改善箇所説明図

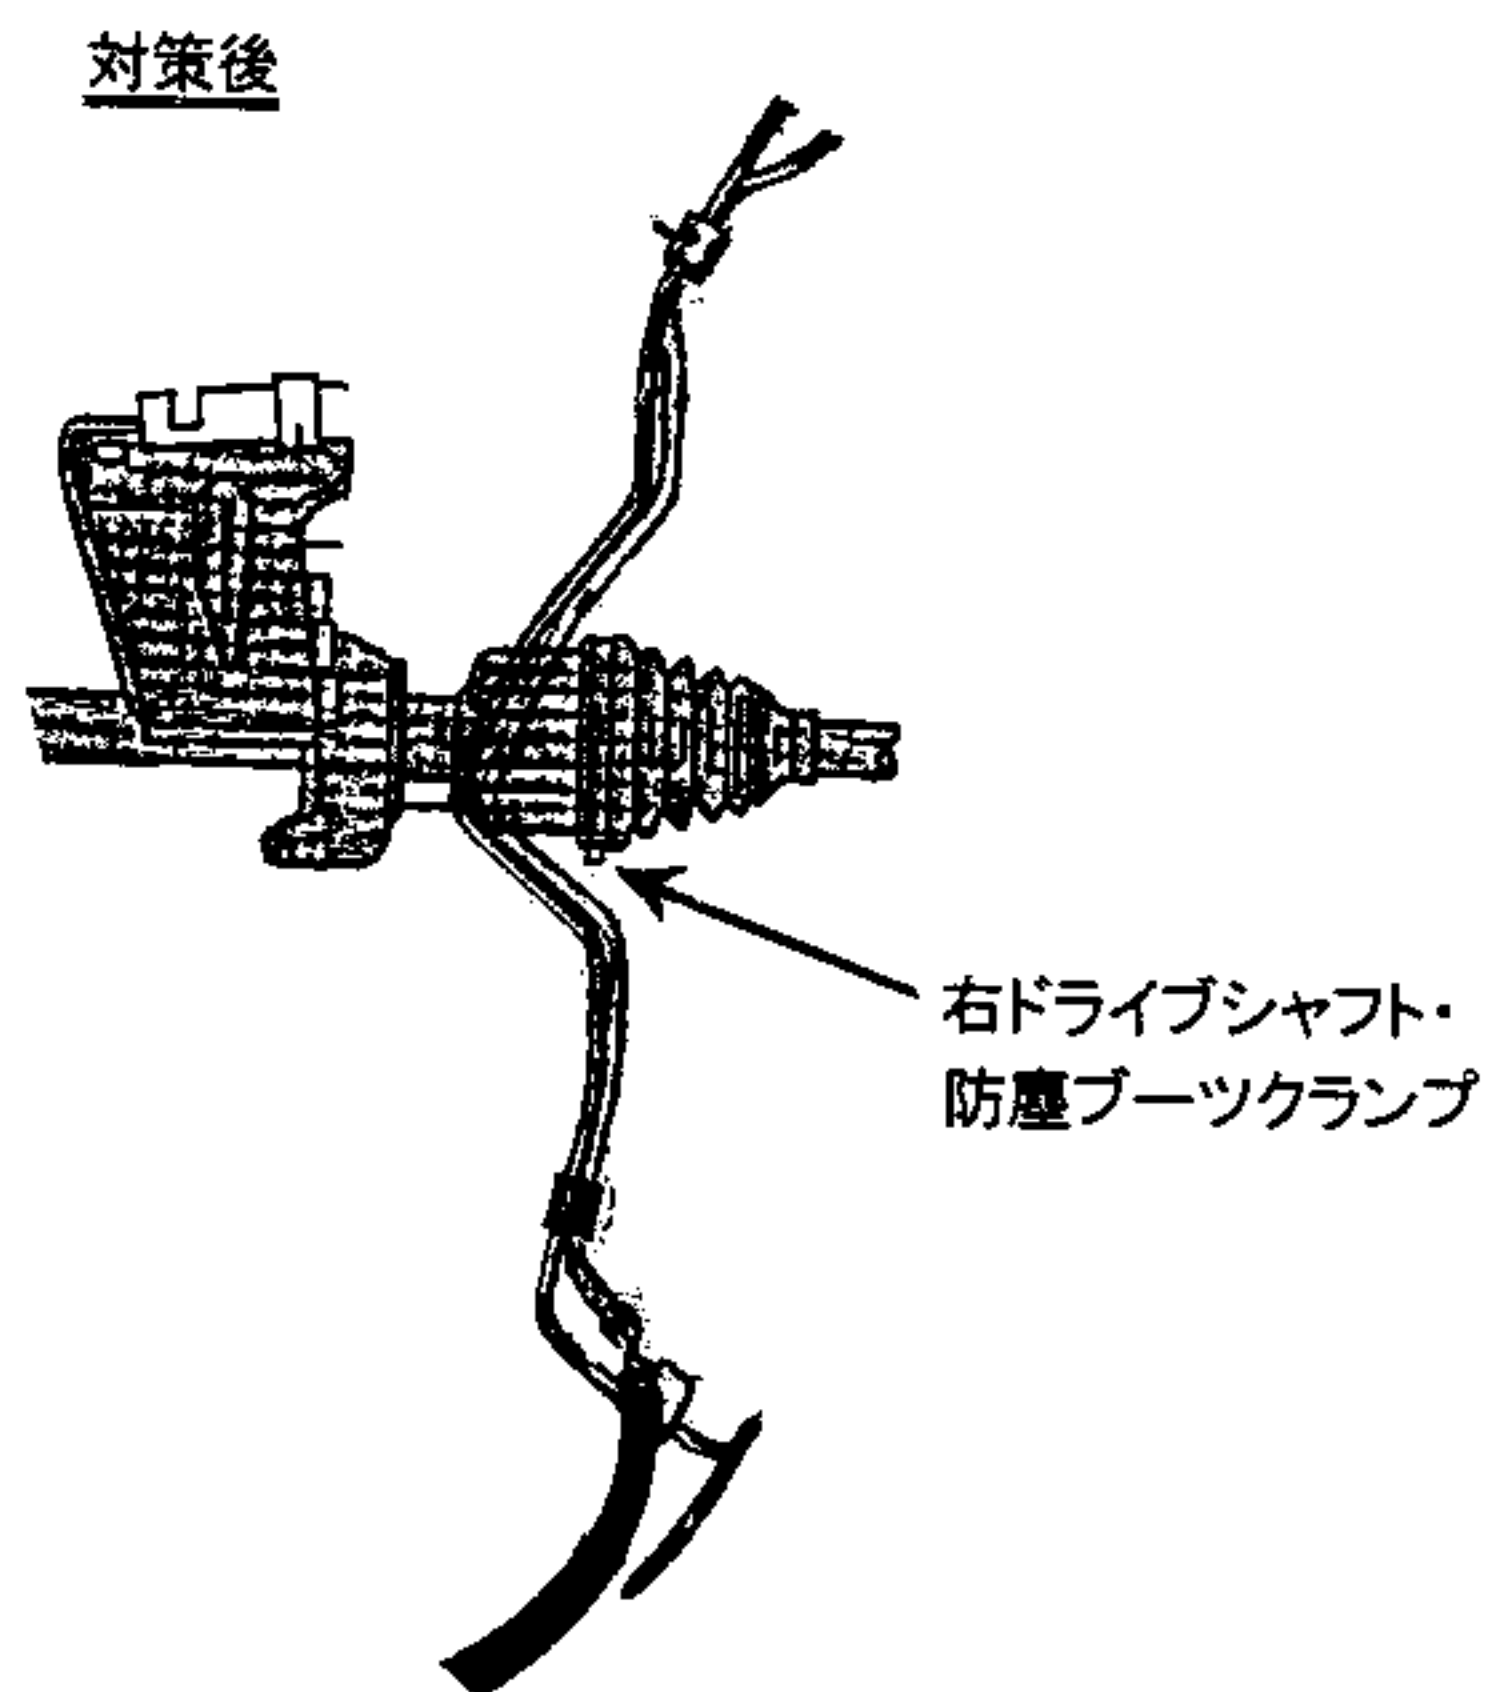
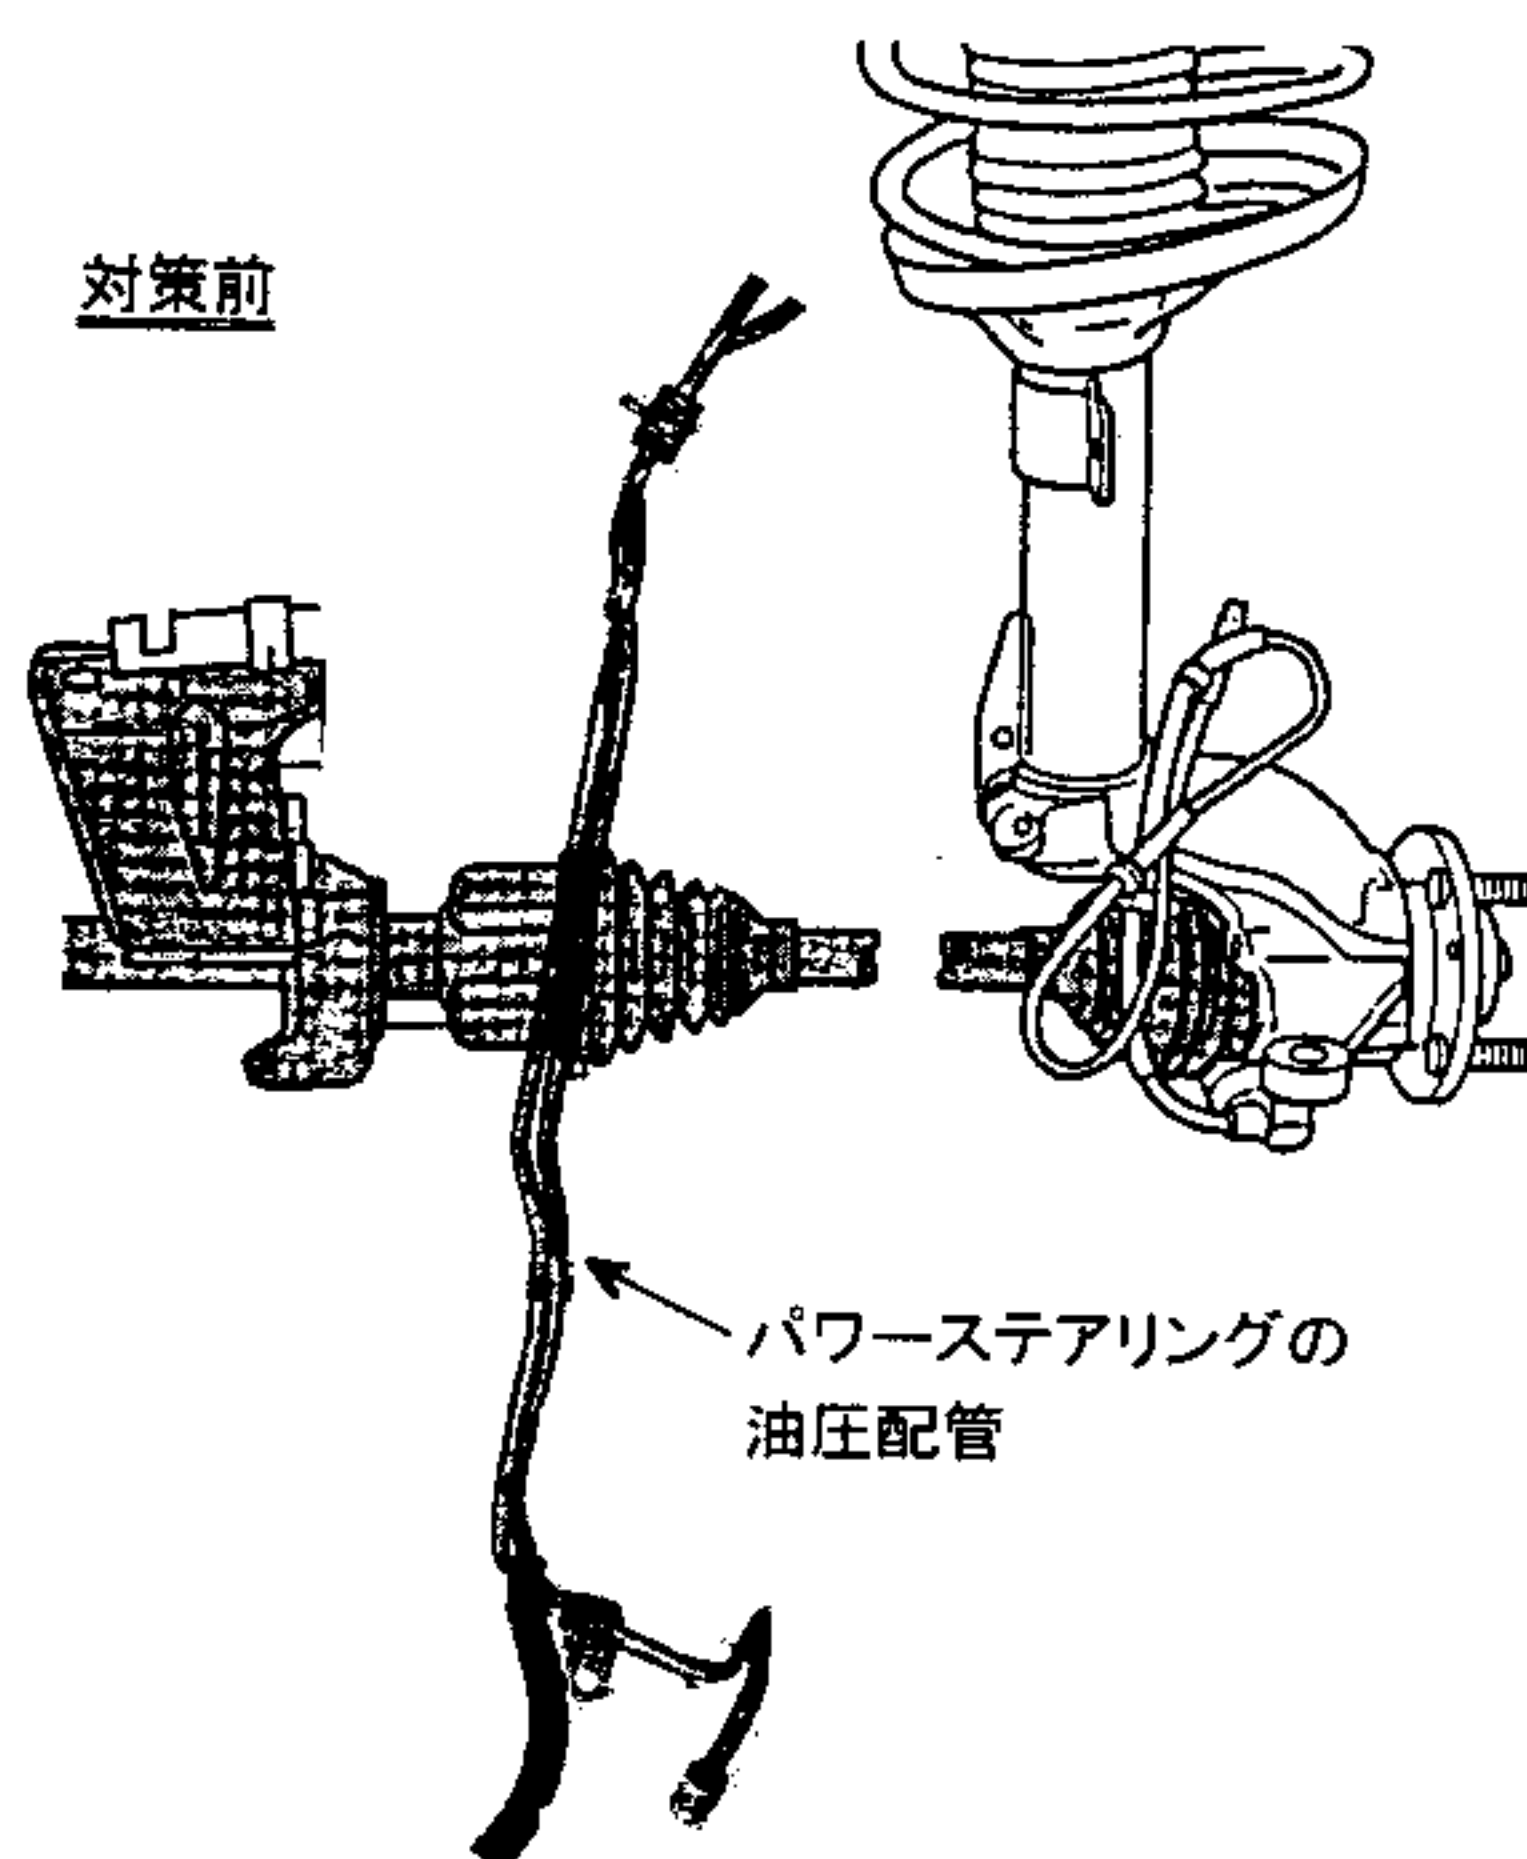
自動変速機装着車両において、かじ取り装置の倍力装置(パワーステアリング)用油圧配管とドライブシャフトの防塵ブーツクランプとの間隙が不適切なため、原動機の振動により当該油圧配管とクランプが接触するものがあり、そのままの状態で使用を続けると、油圧配管が損傷し、最悪の場合、パワーステアリングオイルが漏れ、かじ取りハンドルの操作力が増大するおそれがある。

全車両、パワーステアリングの油圧配管を対策品と交換する。

対策完了後は、EGR バルブ上面中央のへこみ部に黄ペンを塗布する。
